## INA INFORMACIÓN DE SERVICIO

# Polea tensora 531 0851 10

## Especificaciones modificadas

Motores: 2.0 FSI, 2.0 TFSI, 2.0 RS

Fig. 1: 531 0777 10 – Polea tensora antigua (979743)

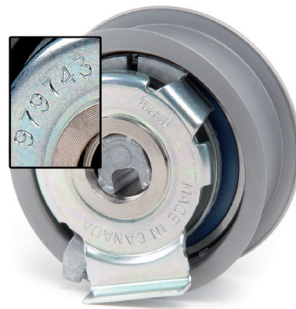
Debido a especificaciones modificadas, la polea tensora 531 0851 10 sustituye a la polea tensora 531 0777 10.

Ambas poleas tensoras se diferencian visualmente solo por el número impreso (Fig. 1 y Fig. 2) de la parte trasera.

Queda prohibido un montaje de la polea tensora con el número 979743 para la polea tensora con el número 979830.
